**Европейская экономическая комиссия**
**Комитет по внутреннему транспорту**
**Всемирный форум для согласования правил  
в области транспортных средств**
**Рабочая группа по вопросам освещения  
и световой сигнализации**

Шестьдесят третья сессия  
 Женева, 29–31 марта 2010 года

**Доклад рабочей группы по вопросам освещения и  
световой сигнализации о работе ее шестьдесят третьей  
сессии**
**Содержание**

**Рисунок 1**

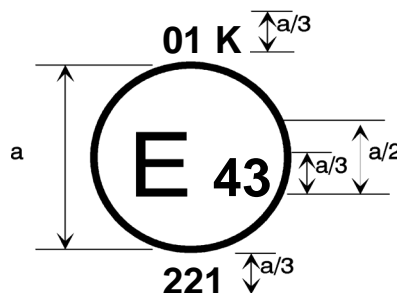
*Рисунок 1 и текст* изменить следующим образом:

Устройство, на котором проставлен приведенный выше знак официального утверждения, является угловым повторителем поворота, официально утвержденным в Японии (E 43) на основании Правил № 119 под номером официального утверждения 221. Номер официального утверждения указывает, что официальное утверждение было предоставлено в соответствии с предписаниями Правил № 119 с внесенными в них поправками серии 01.
